GEGENSTAND:

Drain- bzw. Entlüftungsschläuche von Airbox und Vergasertassen bei DYNAMIC WT 9

Alle Flugzeuge mit Airbox bis und inkl. Werk-Nr. DY-470/2013, mit Ausnahme der Werknummern: DY-018/2002; DY-027/2003; DY-133/2006; DY-236/2008; DY-462/2013; DY-465/2013; DY-469/2013;

AEROSPOOL s.r.o.
Prievidza (SK)

Fig. 1 Lösen der Schläuche – Rotax 912, Festfahrwerk

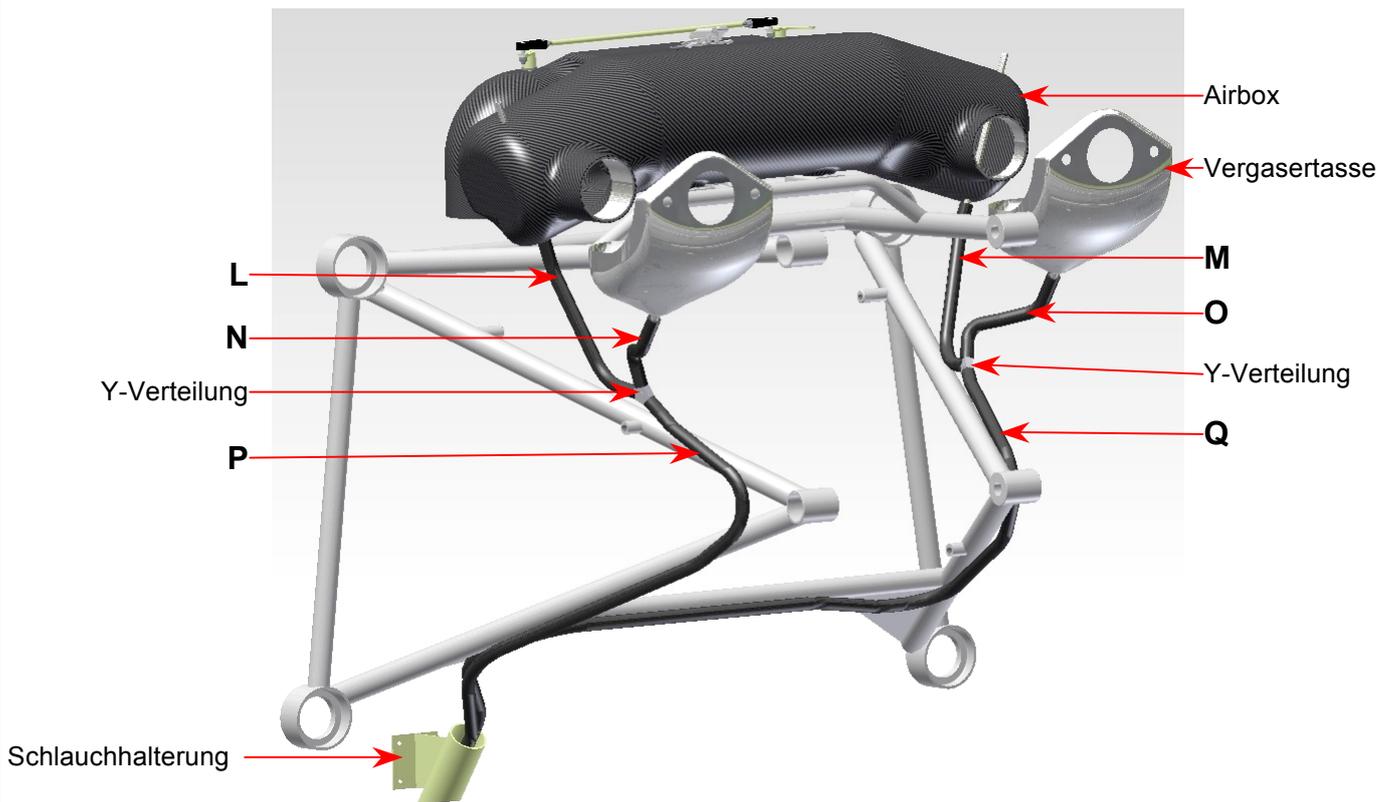
1. Lösen der Schläuche „L“ und „M“ von der Airbox, der Schläuche „N“ und „O“ von den Vergasertassen, sowie der Schläuche „P“ und „Q“ aus der Schlauchhalterung (Fig. 1, 2, 3).
Rotax 912, Festfahrwerk (Fig. 1).
Rotax 912, Einziehfahrwerk (Fig. 2).
Rotax 914, Einziehfahrwerk (Fig. 3).

Fig. 4 Übersicht + Abmessungen Schläuche A + B – Rotax 912, Festfahrwerk

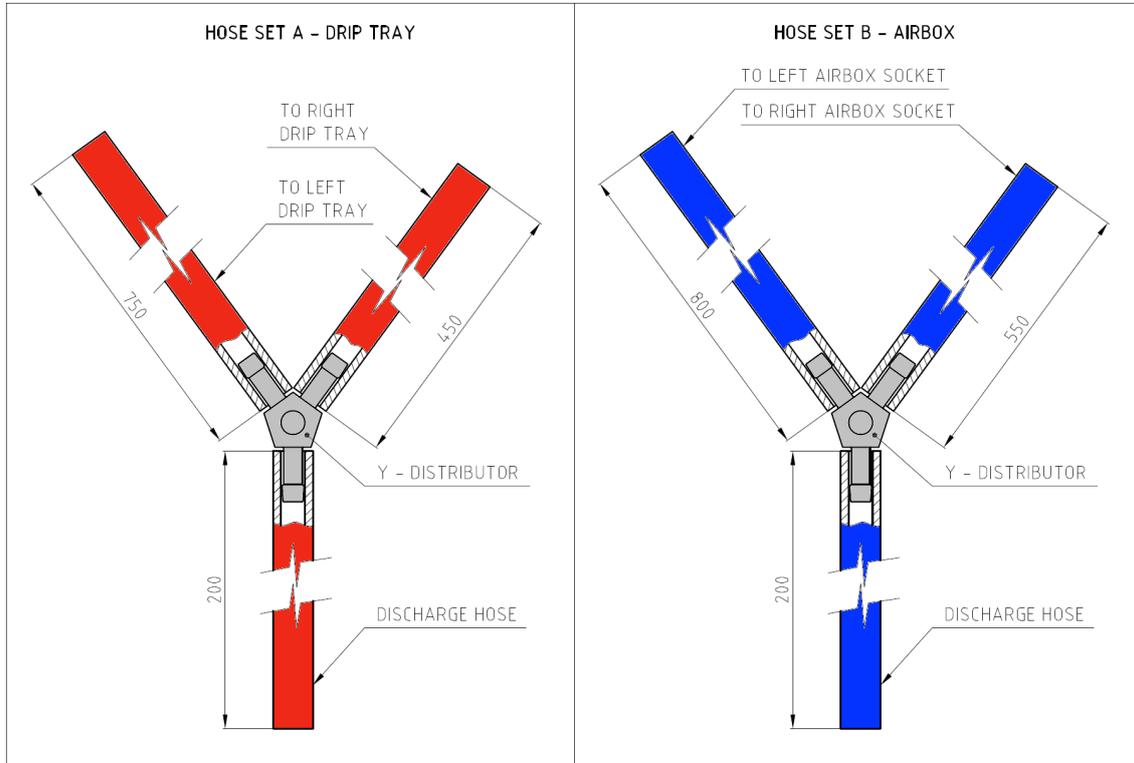
4. Vorbereiten der neuen Schlauch-Sets A (1 Stück) und Schlauch-Set B (1 Stück) gemäß Zeichnung (Fig. 4, 5, 6), unter Verwendung der neuen Schläuche sowie der vorhandenen Y-Verteilungen. Dabei ist darauf zu achten, dass die Schlauchlängen der jeweiligen Fahrwerk- und Motorvariante entsprechen. Zum besseren Verständnis sind in den jeweiligen Zeichnungen die Schläuche von Set A (Vergasertassen) in rot, bzw die Schläuche für Set B (Airbox) blau dargestellt.
Rotax 912, Festfahrwerk (Fig. 4).
Rotax 912, Einziehfahrwerk (Fig. 5).
Rotax 914, Einziehfahrwerk (Fig. 6).

Fig. 7 Verlegung der Schläuche – Rotax 912, Festfahrwerk (Ansicht von vorn)

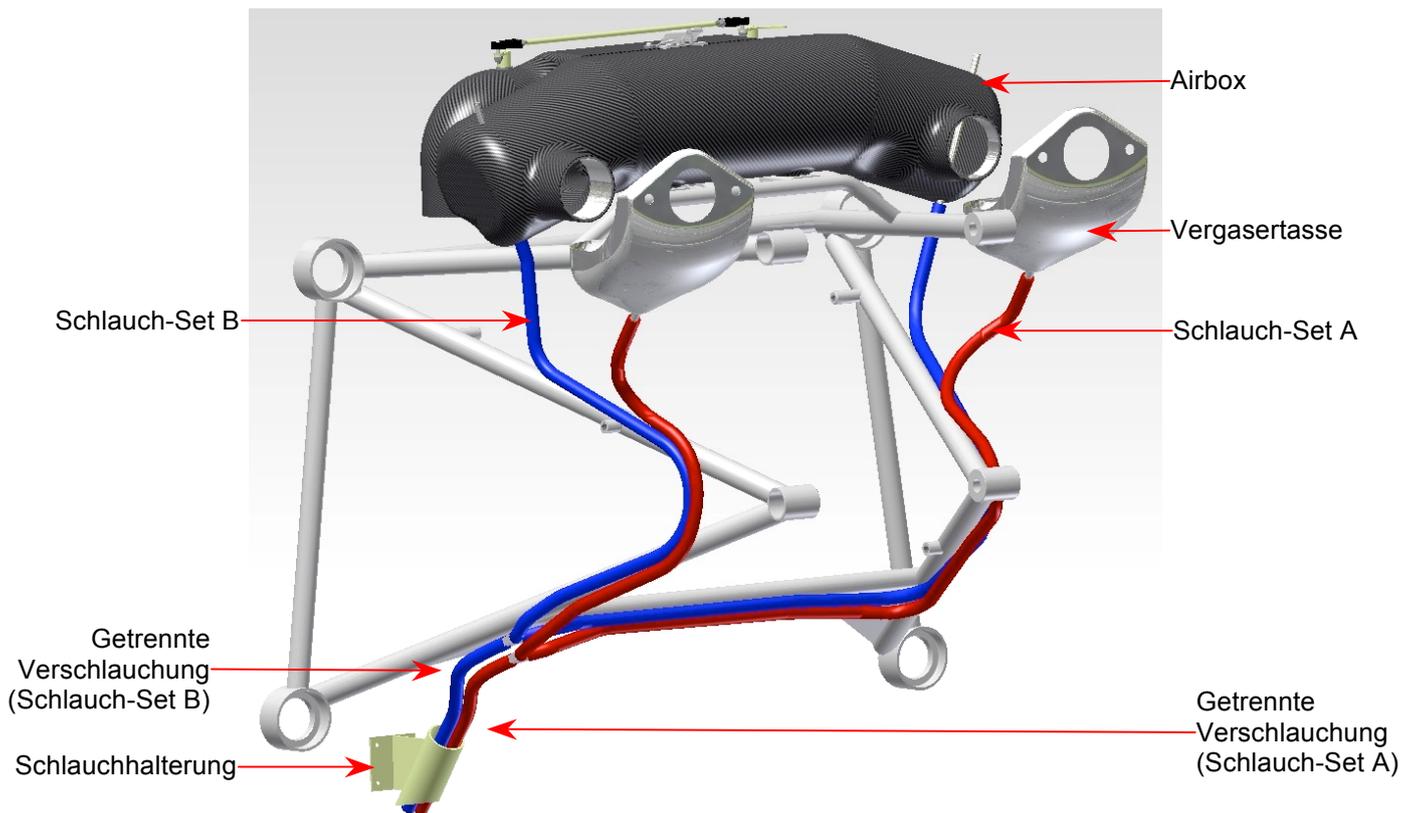
5. Installieren des vorbereiteten Schlauch-Sets A (rot) an den Vergasertassen und des offenen Endes in der Schlauchhalterung. Installieren des vorbereiteten Schlauch-Sets B (blau) an der Airbox und des offenen Endes in der Schlauchhalterung.
Rotax 912, Festfahrwerk (Fig. 7).
Rotax 912, Einziehfahrwerk (Fig. 8).
Rotax 914, Einziehfahrwerk (Fig. 9).
